**Modulo per la presentazione delle osservazioni per i piani/programmi/progetti sottoposti a procedimenti di valutazione ambientale di competenza statale**

**ID: Codice procedura (ID\_VIP/ID\_MATTM): 12691**

**“Progetto di un impianto eolico denominato "Pitigliano" ubicato nei comuni di Pitigliano (GR) e Sorano (GR) costituito da 20 (venti) aerogeneratori di potenza nominale 7,0 MW per un totale di 140,0 MW con relative opere connesse ed infrastrutture indispensabili”**

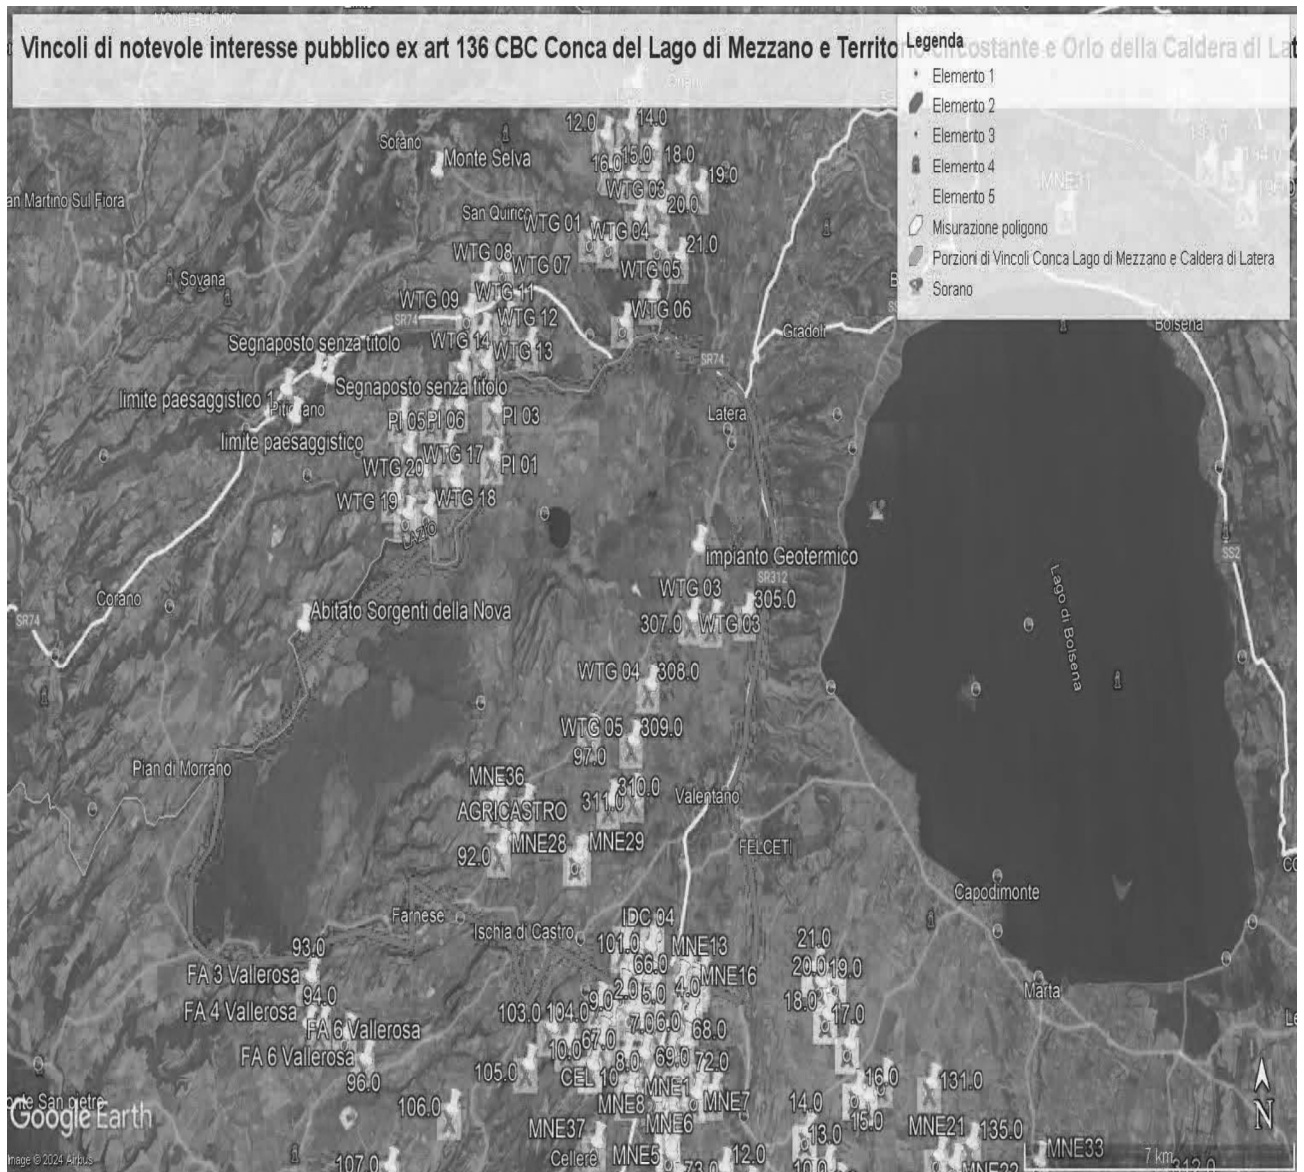
Al contrario si evidenzia che l'impianto eolico industriale citato non solo ricadrebbe con tutti e 20 gli aerogeneratori all'interno delle fasce di rispetto di 3 km di due vincoli paesaggistici di notevole interesse pubblico esistenti nella Regione Lazio e con una parte di essi nel vincolo paesaggistico del Centro abitato di Sorano ( GR) quindi in aree non idonee all'installazione di impianti di energia rinnovabile. Addirittura, alcuni aerogeneratori sarebbero ubicati a poche centinaia di metri dai perimetri dei due vincoli paesaggistici laziali ex art 136 del CBC.

Come è illustrato nell'immagine si ribadisce che l'impianto industriale "Pitigliano" ricade completamente all'interno delle fasce di rispetto dei due vincoli di notevole

**IMMAGINE n. 2** Impianto eolico industriale “Pitigliano” e distanze aerogeneratori dai Vincoli della Conca del Lago di Mezzano...

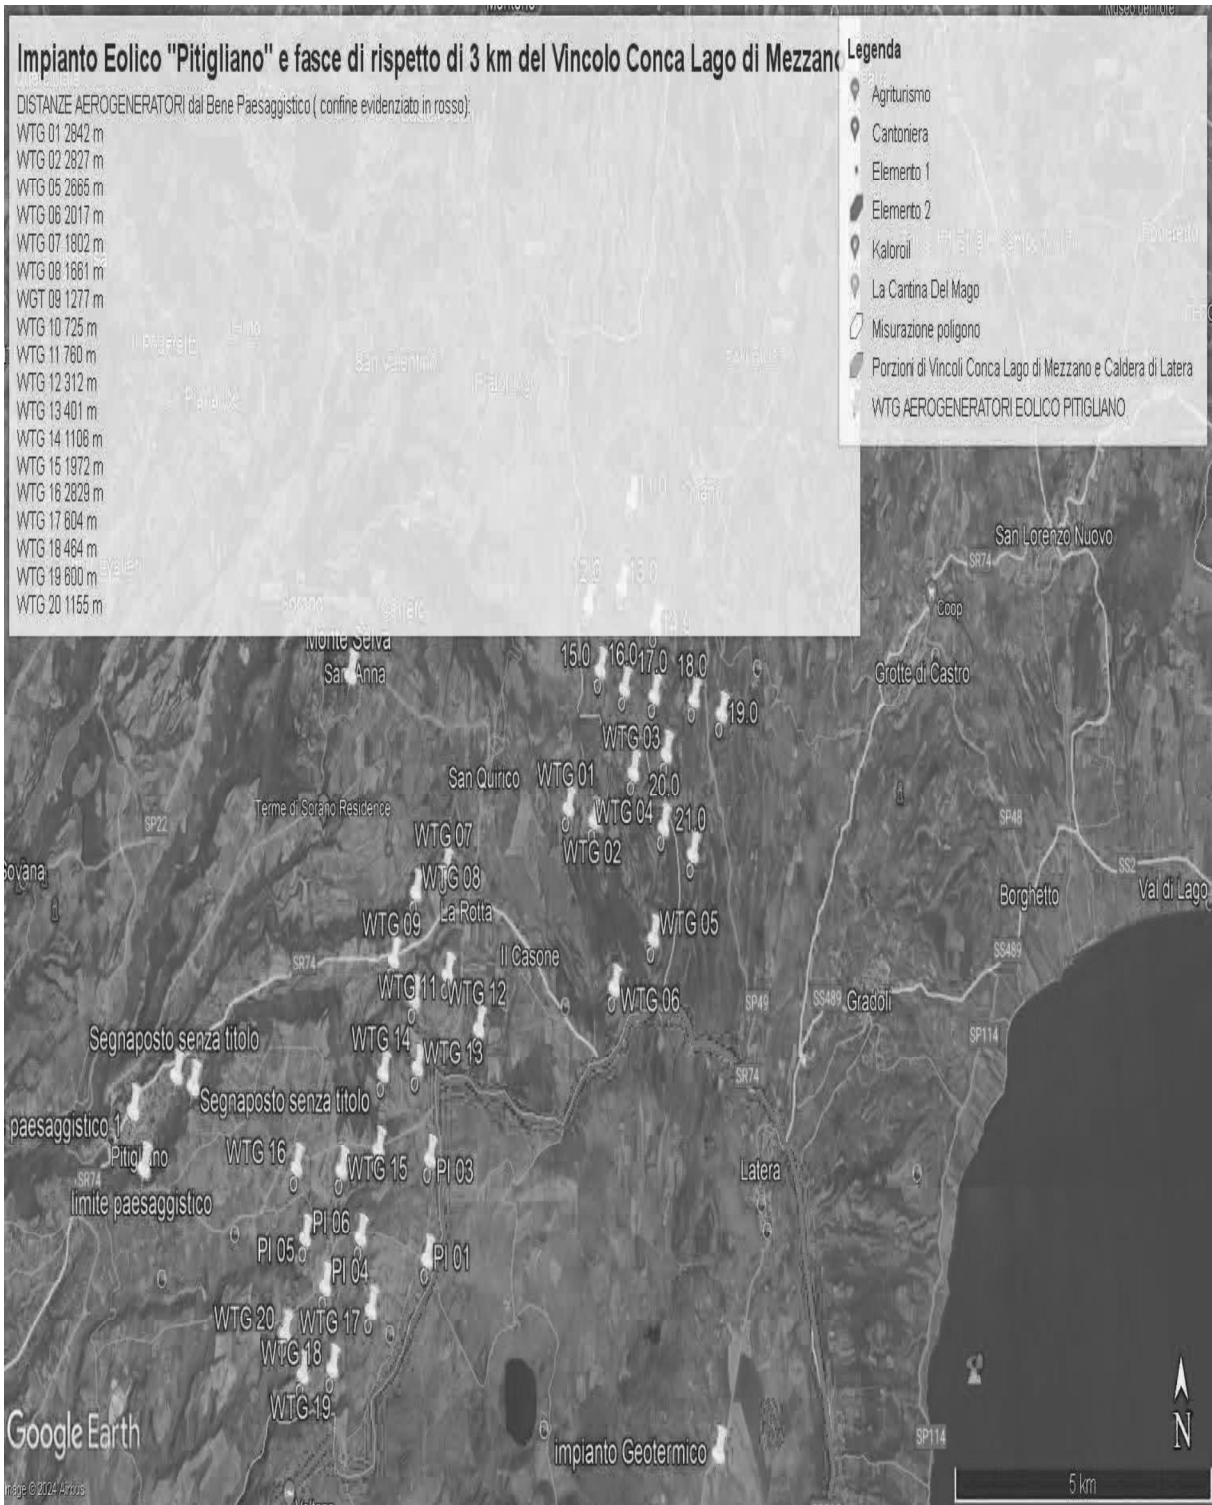
interesse pubblico e lambisce quelle di un terzo vincolo e quindi come affermato dal Consiglio di Stato nelle sentenze citate, l'impianto è insediato in area non idonea ai sensi dell'art. 20 comma 8 lettera c quater del D.Lgs. n. 199/2021 e ss.mm.ii al contrario di quanto sostiene la proponente.
